Rejonowy Zarząd Infrastruktury w Zielonej Górze
Szef Zarządu
płk Robert Borejko

RZIZG.SZP.2612.1.2025
Zielona Góra, kwietnia 2025 r.

dotyczy: 1/PN/24244/2025

Odpowiadając na pytania Wykonawcy w postępowaniu pn. *„Budowa obozowiska kontenerowego wraz z infrastrukturą towarzyszącą w Trzebieniu w systemie zaprojektuj i wybuduj”* niniejszym, w myśl art. 135 ust. 6 ustawy Pzp, udostępniam zapytania wraz z udzielonymi wyjaśnieniami.

Przybliżony teren lokalizacji zaznaczony został na schemacie kolorem czerwonym.

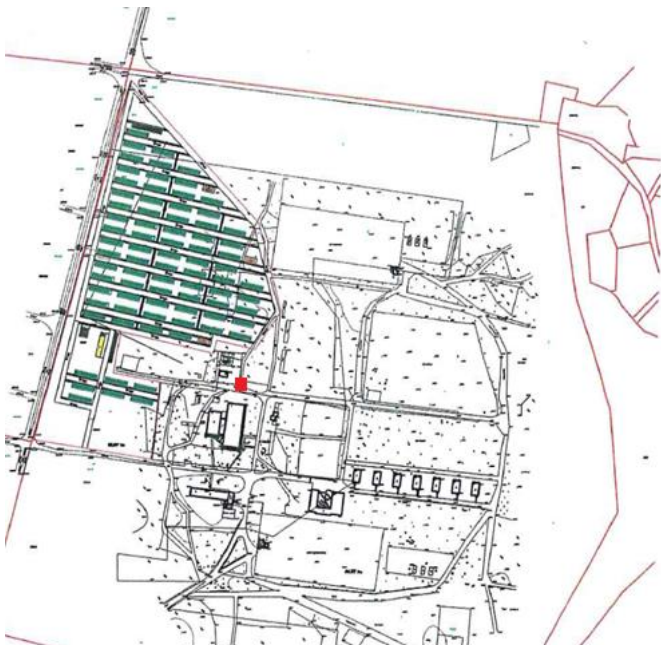
28. Prosimy o przekazanie lokalizacji projektowanych wg odrębnego zadania na terenie obozowiska stacji transformatorowych wraz z podaniem mocy przyłączeniowej.

Od nowoprojektowanej stacji transformatorowej należy rozprowadzić zasilanie do wszystkich kontenerów planowanych jak i dostarczanych i montowanych w ramach niniejszego postępowania.

Dodatkowo należy wykonać zasilanie agregatami prądotwórczymi pokrywającymi całość zapotrzebowania na energię (do czasu możliwości odbioru prądu od dostawcy Tauron).
